TILLEGGSAKLISTE

KAI TIL NY HURTIGBÅT PÅ INGØY OG MÅSØY

FINNMARK FYLKESKOMMUNE
Underlag for forprosjekt - Kombikaier
RIGØY - SITUASJONSPLAN Alt. 12
ORTOFOTO

FINNMARK FYLKESKOMMUNE
Underlag for forprosjekt - Kombihaier
INGØY - SITUASJONSPLAN A11-I2

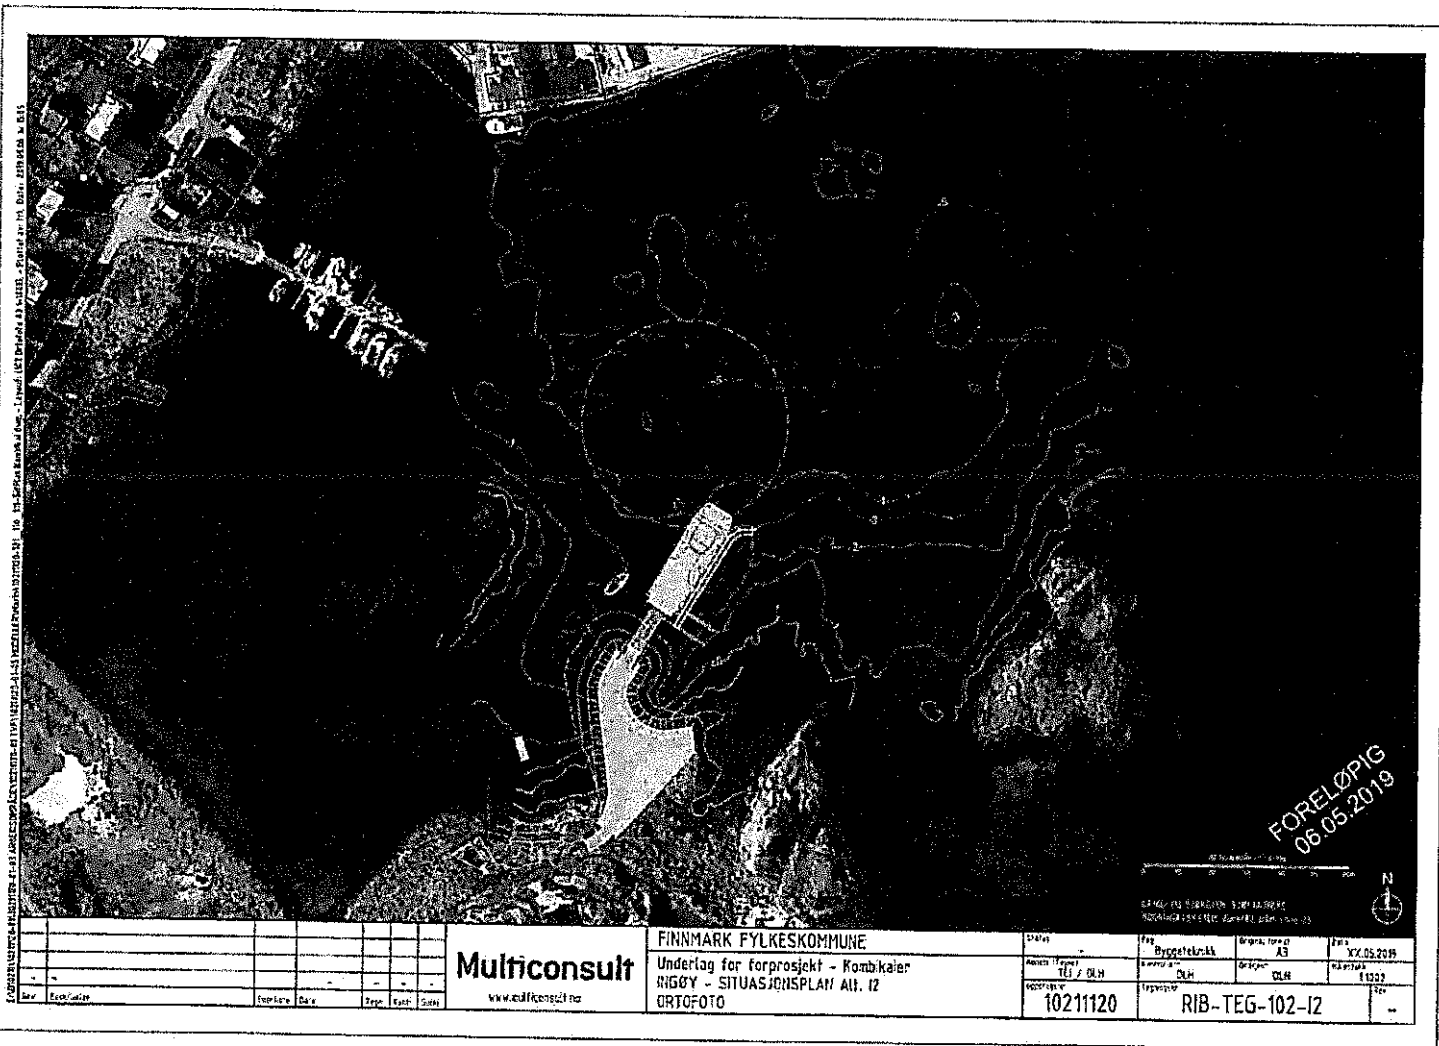
Har egentlig ingen innvendinger til skissene. Mener det er viktig å holde budsjettrammene og ikke gjøre store endringer i forhold til skissene som er lagt fram. Det eneste spørsmålstegnet er tåler den gamle egnerbu kaien på Måsøy de belastningene som en utbygging vil medføre. Mener den er i dårlig teknisk stand.

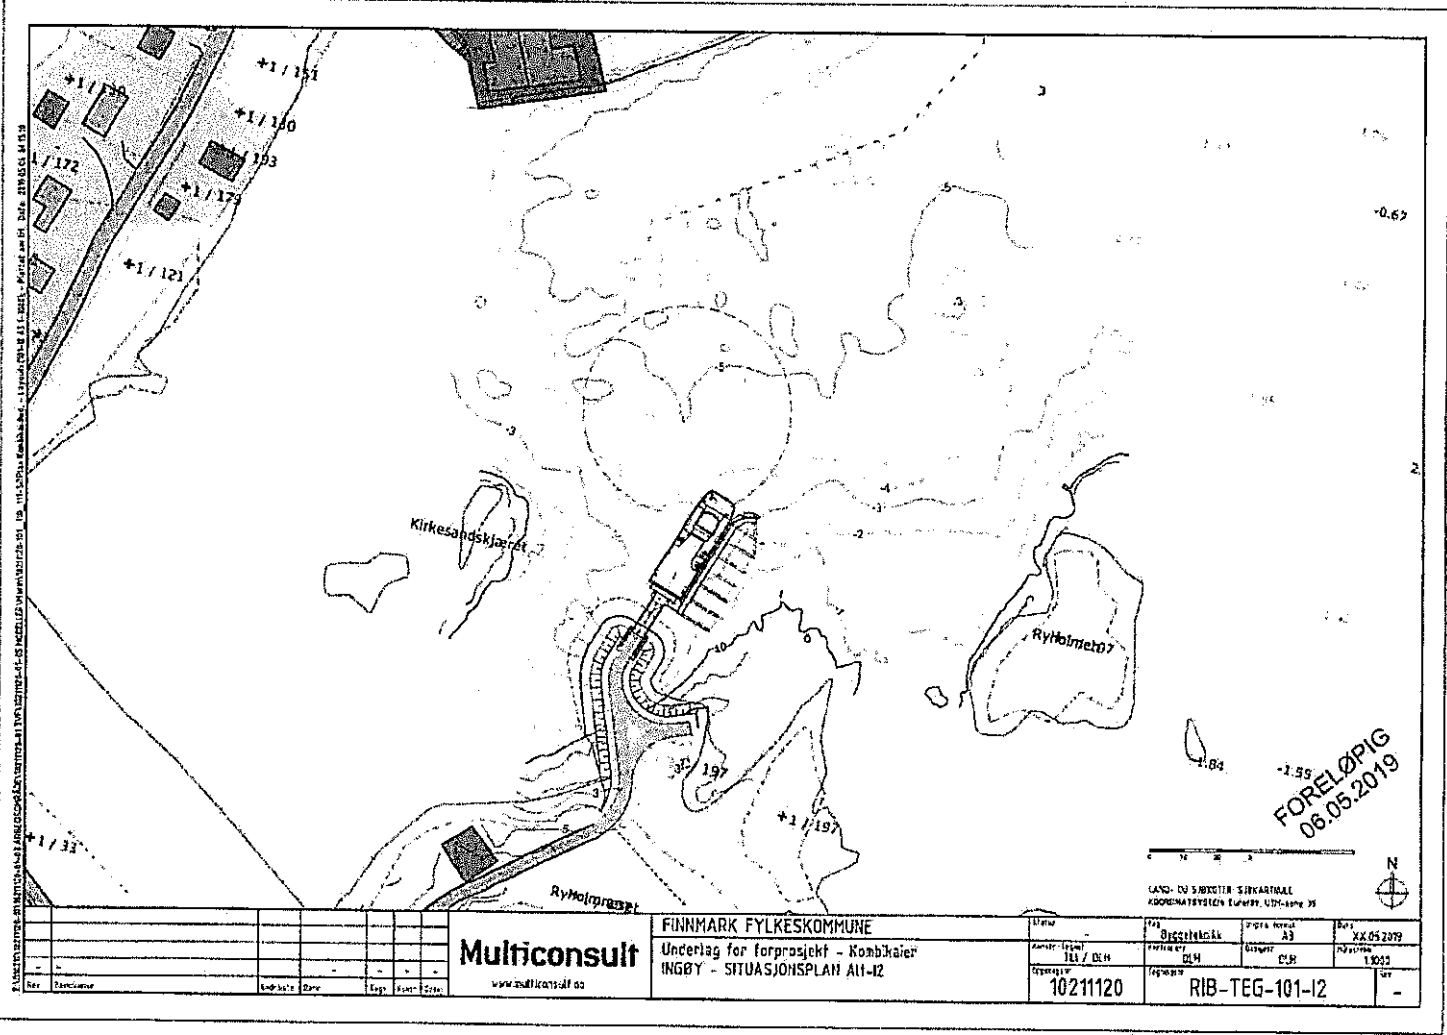
På Ingøy vil en være nødt til å bruke eksisterende kai anlegg for lossing av gods eller bruke truck og losse over fergeleiet. Dette vil være den enkleste og rimeligste måten. Plassering og utforming gjør at manøver arealet ikke reduseres.

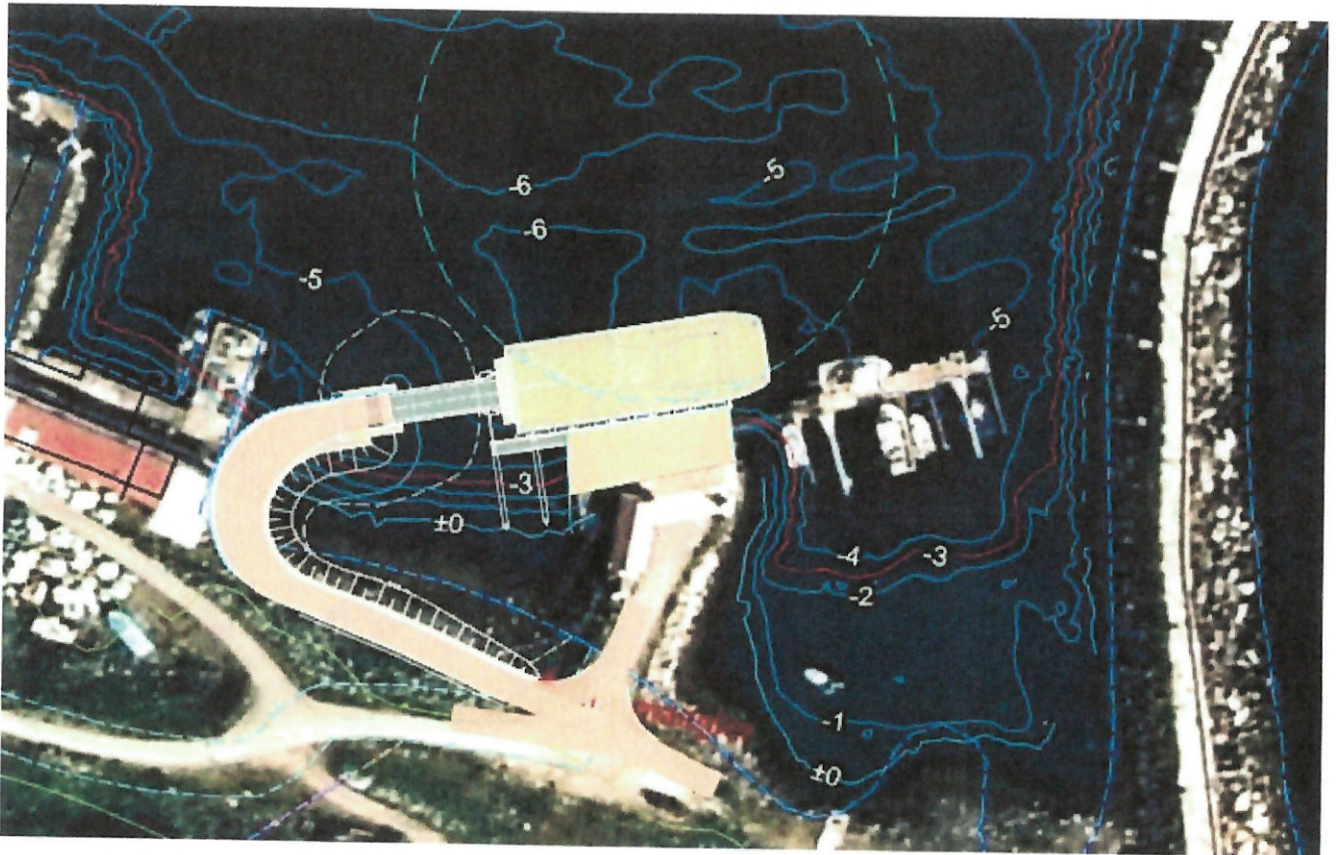
Etter befaring og vurdering har Multiconsult anbefalt plassering på Måsøy (se bilde).
Etter det vi erfarer er Måsøy Kommune eier av dagens kai, og i den forbindelse ønsker vi deres tilbakemelding på alternativet.
Alternativet vil ivareta småbåthavna slik den er i dag, men vil begrense muligheten for båter større enn Årøy å legge til kaien.

Beklager Jeg så ikke at du ønsket tilbakemelding på dette. Kaien er kommunal og en ønsker ikke å ta bort muligheten at flytebyggen blir liggende. Dersom flytebyggen skal fjernes må vi se på andre løsninger. Ser problemstillingen med størrelsen på fartøy. I så tilfelle må vi gå i dialog med vedkommende som eier kaien på Vestsiden.
